**Proposta de delimitação da REN da Covilhã  
elaborada em simultâneo com a Revisão do PDM**

**– Ata da Conferência Procedimental –**

Assunto: Proposta de delimitação da REN do município da Covilhã, elaborada em simultâneo com a Revisão do PDM – Versão 4 | setembro 2025  
Convocatória para Conferência Procedimental a 04.11.2025

## **Anexo 1 - Apreciação da proposta de REN**

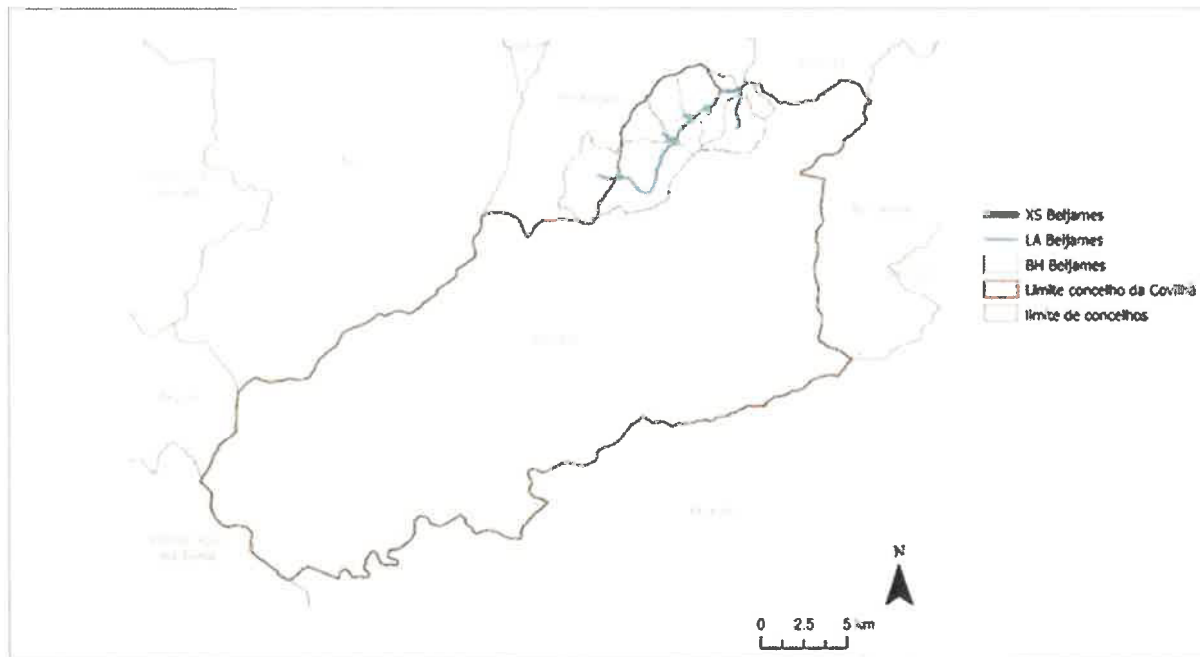
b) Questão ZAC.03 do QP, considerada como “Contributo Registado”, consta o comentário de que:

*"A informação vetorial, indicada pela entidade, consta da Informação Intermédia (delimitação da ZAC) apresentada em sede da 2.ª Reunião Plenária.*

*Constando ainda os Registos de cheia analisados e a velocidade e profundidade de escoamento", nos ficheiros à altura enviados.*

Confluência do rio Zêzere com a ribeira da Gaia. Proposta de ZAC (setembro de 2025), a cor vermelha. Bolsas identificadas pelas setas devem integrar as ZAC

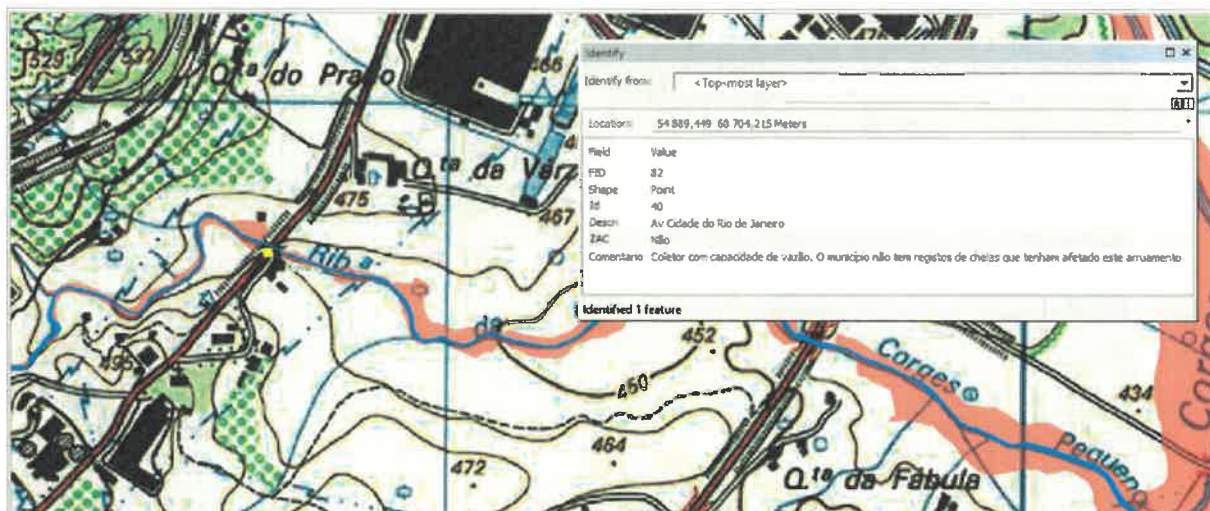
As áreas indicadas na figura seguinte devem integrar as ZAC, pelas razões apontadas.

A CM/Equipa concordou com as condições apresentadas pela APA/ARHTO no dia 11 de novembro, designadamente quanto às tipologias CALM e CBH, ficando de ponderar a ZAC.05.

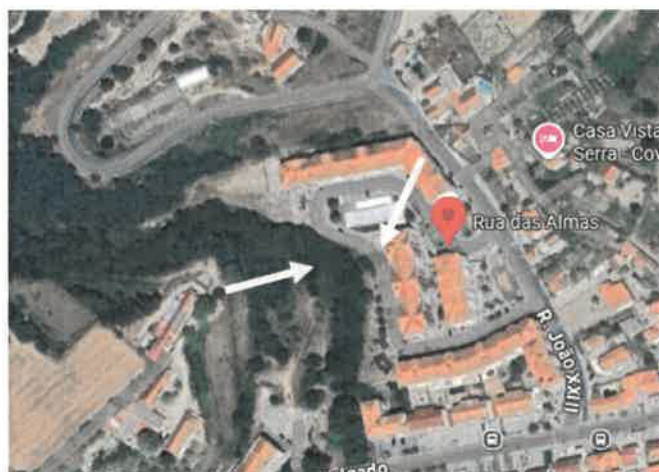
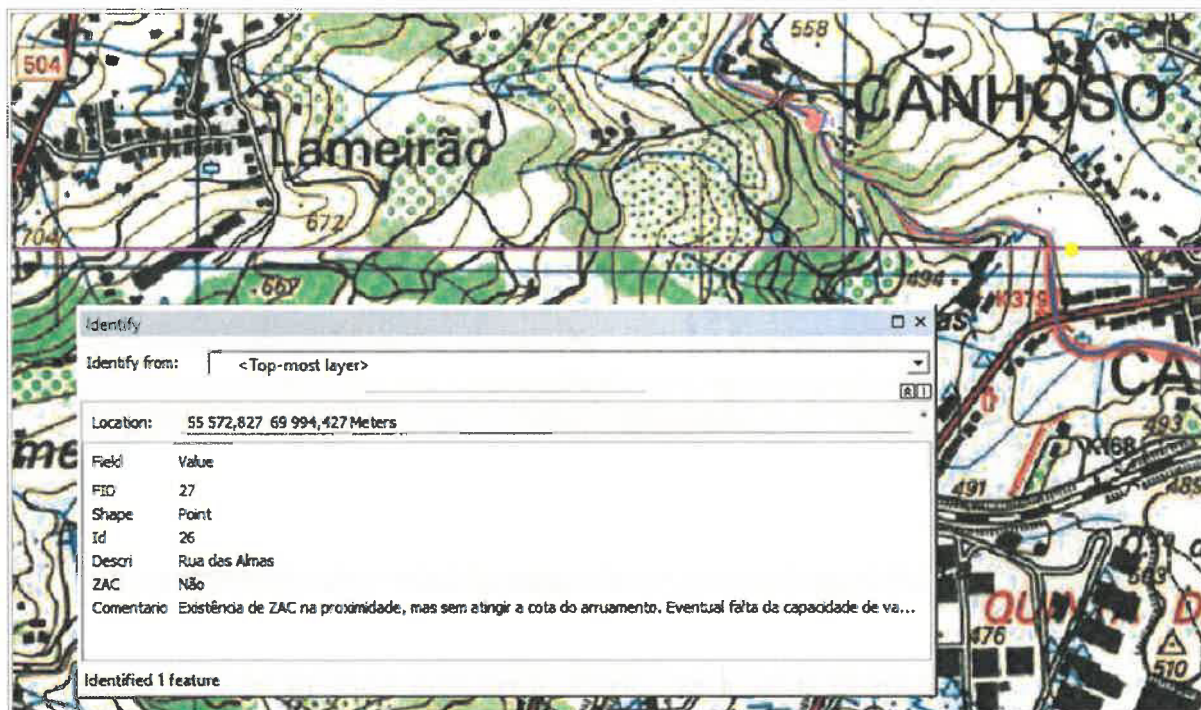
Também a figura seguinte é representativa de uma ocorrência de cheia na Rua das Almas, cujo registo foi fornecido pela APA, não admitida para efeitos de ajuste da mancha de ZAC, embora a proximidade a linha de água e a ZAC. Consta da tabela de atributos que a ZAC proposta não atinge a cota do arruamento e que a ocorrência deverá dever-se a insuficiente capacidade de vazão do coletor pluvial. No entanto, pela figura (registo fotográfico aéreo) observa-se a contiguidade do referido arruamento ao curso de água, pelo que é provável que a ocorrência em causa se deva efetivamente ao transbordo da referida linha de água.

Insiste-se na verificação e ou confirmação dos registros de ocorrências de eventos de cheias provenientes das diversas fontes disponíveis, os quais devem integrar um ficheiro único de informação geográfica (shapefile), cuja tabela de atributos compreenda as coordenadas, a cota altimétrica (se existente), a origem da informação e, quando os mesmos forem ignorados ou rejeitados, fundamento relativamente ao mesmo. Por princípio, a delimitação das ZAC deve incluir ou ser balizada pelas marcas de cheia resultantes do transbordo de cursos de água, pelo que a desconsideração dessas marcas deve ser adequadamente alicerçada.

- ZAC.06 e ZAC.08: foi fundamentado o facto de os registos de cheias terem uma localização estimada, o que compromete a fiabilidade dos dados e, em consequência, a aferição no terreno. Sem prejuízo, a CM/Equipa acrescentou fotografias e perfis de elevação que evidenciam a diferença de cotas entre a cota de cheia aferida no EHH e os arruamentos existentes.

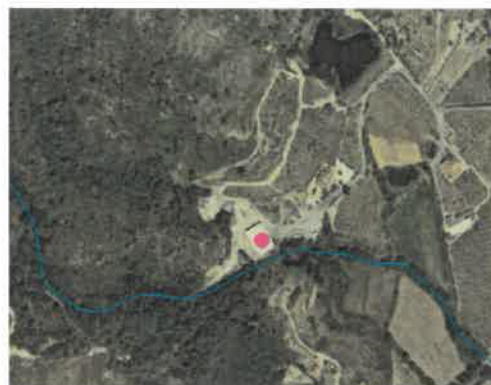
Foram igualmente desconsideradas algumas marcas de cheias resultantes do trabalho de campo (exemplo meramente ilustrativo, figura seguinte).

Secções de avaliação de caudal de pico, Rio Beiljames (Fonte – Figura da página 34 do Anexo II do EHH)

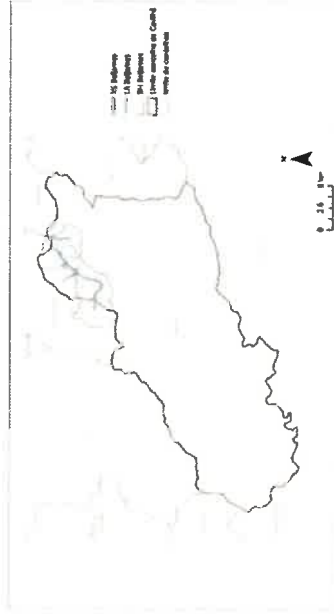
Note-se estar em causa o pedido da localização exata, em shapefile, das secções estudadas no Estudo Hidrológico e Hidráulico, de acordo com a localização das figuras, e completada com os atributos das tabelas, ambas do Anexo II do EHH, acrescida dos parâmetros profundidade e velocidade de escoamento.

Em resumo, fornecendo o exemplo do Rio Beiljames, pag.34 do "Anexo II - Secções de avaliação de caudal de pico de cheia para dimensionamento das ZAC" do EHH (ficheiro "0503\_Anexo I – Cartografia de Risco de Inundação, Estudo Hidrológico, abril 2025.pdf", pag.161), as secções identificadas (figura seguinte) devem constar da informação geográfica, e a informação constante do quadro associada às secções (tabela seguinte), bem como a profundidade e velocidade de escoamento em cada uma dessas secções, deve integrar a tabela de atributos da referida informação geográfica. Esta informação não consta dos ficheiros intermédios, nem na versão anterior, nem na atual versão (note-se que a atual versão é idêntica à anterior).

Esta solicitação aplica-se às várias bacias estudadas, em conformidade com o Anexo II do EHH.

As secções utilizadas para a avaliação do caudal de pico de cheia no âmbito do dimensionamento das Zonas Ameaçadas pelas Cheias (ZAC), apresentadas no Anexo II do EHH, correspondem a secções da linha de água localizadas em pontos de variação significativa do caudal, onde ocorre a confluência e acumulação dos escoamentos provenientes dos afluentes a montante.

Importa distinguir essas secções (do Anexo II), utilizadas apenas para avaliação de caudal, da restantes secções transversais ao longo do rio (correspondentes aos River Station), utilizadas no modelo hidráulico e cuja informação geográfica "XS\_covilha" se apresentou, na entrega anterior, na pasta 0503\_REN\_Intermedios\03\_REN\ZAC\02\_Secoes.

Dando resposta ao solicitado pela entidade, foi efetuado um carregamento, na tabela de atributos da shapefile "XS\_covilha\_nov2025" (shapefile atualizada, correspondente aos River Stations), dos seguintes campos, com os respetivos valores:

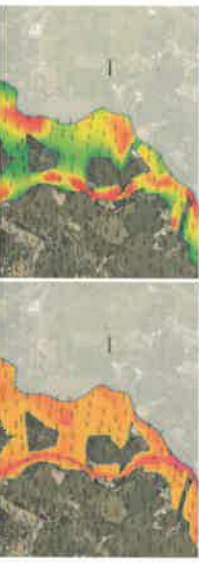
Apresenta-se, de seguida, a imagem correspondente a essa shapefile ("XS\_covilha\_nov2025"), e respetiva tabela de atributos:
